SERVICE INFO – INA 0085

Fulii defletoare (de ghidare) diferite

la ansamblul de tensionare 534 0243 10 pentru motoarele pe benzină și pe motorină

Figura 1: Unitate întinzătoare 534 0243 10

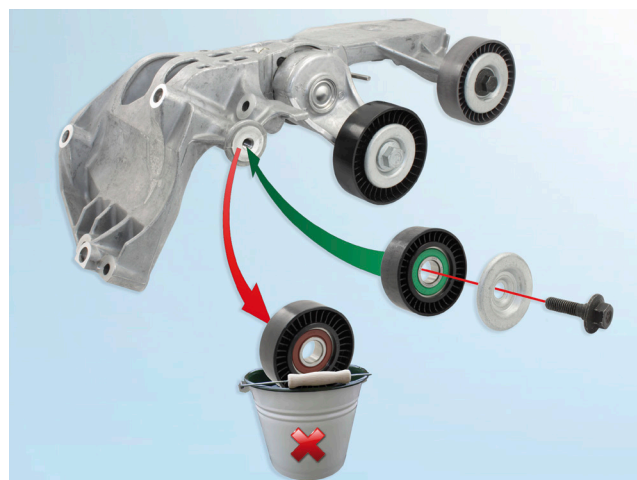
Ansamblul de tensionare este prevăzut, în varianta standard, cu fulii de ghidare adecvate numai pentru motoarele pe benzină.

Pentru a folosi ansamblul la motoarele diesel menționate mai sus, fulia 532 0404 30 din stânga trebuie înlocuită cu fulia 532 0406 30 (Figura 1).

Fulia defletoare (de ghidare) pentru motoarele diesel nu este inclusă în ansamblu și prin urmare trebuie comandată separat.

Înainte de a monta pe vehicul ansamblul de tensionare, asigurați-vă că acesta este prevăzut cu fulia defletoare corectă.

Figura 2: Fulia defletoare 532 0404 30 pentru vehiculele cu motor pe benzină (stânga) și fulia defletoare 532 0406 30 pentru vehiculele cu motor diesel (pe motorină) (dreapta)

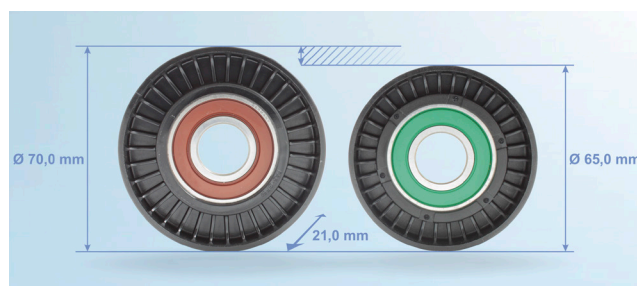
Fulia defletoare (de ghidare) 532 0406 30 pentru motoarele diesel are un diametru mai mic decât fulia 532 0404 30 (Figura 2).
